Betreft: *Bezwaarschrift Groen Antwerpen voor GRUP Oosterweelverbinding – wijziging*

Groen Antwerpen tekent bezwaar aan tegen het ontwerp van wijziging van het Gewestelijk Ruimtelijk Uitvoeringsplan Oosterweelverbinding.

Stedenbouwkundige voorschriften: Artikel 0.14 Bereikbaarheid en verbindingen en oversteekmogelijkheden voor fietsers en voetgangers

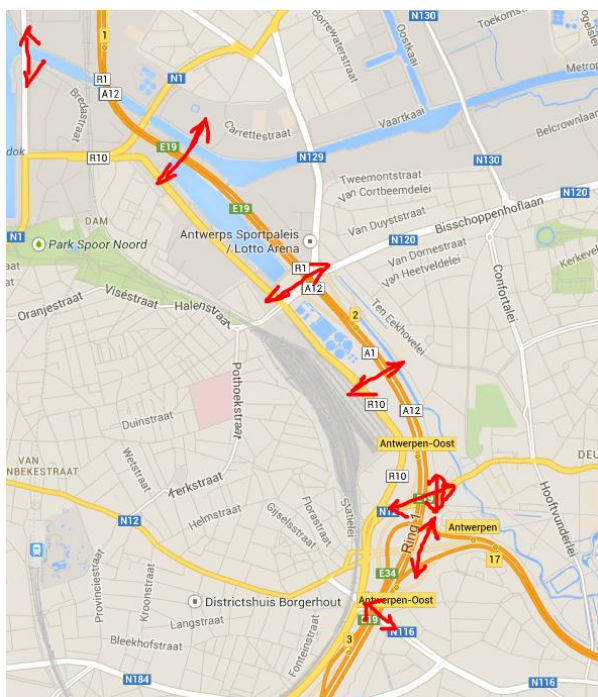
Nog meer dan nu al het geval is met de Ring, zal de Oosterweelverbinding verschillende wijken en gebieden doormidden snijden en zo een fysieke barrière worden. Het GRUP zou ook voor fietsers en voetgangers een verbetering moeten garanderen. Het zou garanties moeten bieden om fysieke barrières op te heffen, te vermijden of tot een minimum te beperken. Dergelijke garanties kunnen enkel geboden worden als deze opgenomen worden in de stedenbouwkundige voorschriften van het GRUP. In het voorstel-GRUP schrijven de stedenbouwkundige voorschriften voor om op 4 plaatsen verbindingen en oversteekmogelijkheden te voorzien voor fietsers en voetgangers: Sint-Annabos/Blokkersdijk, de Oosterweelknoop, Schijnpoort en Waaslandhaven. Dit is een zeer vage omschrijving en biedt slechts garantie voor 4 oversteekplaatsen over het ganse tracé.

“Er moeten ongelijkvloerse, vrij liggende en conflictvrije verbindingen en oversteekmogelijkheden komen voor fietsers en voetgangers over het ganse tracé. Deze oversteekmogelijkheden mogen maximum 800m uit elkaar liggen.”

- Ter hoogte van Merksem, den Dam, Deurne-Noord en Borgerhout zou dit als volgt kunnen:

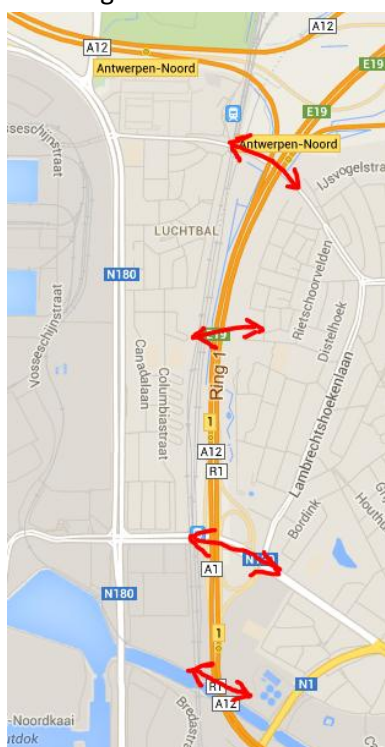
We geven 2 voorbeelden mee:
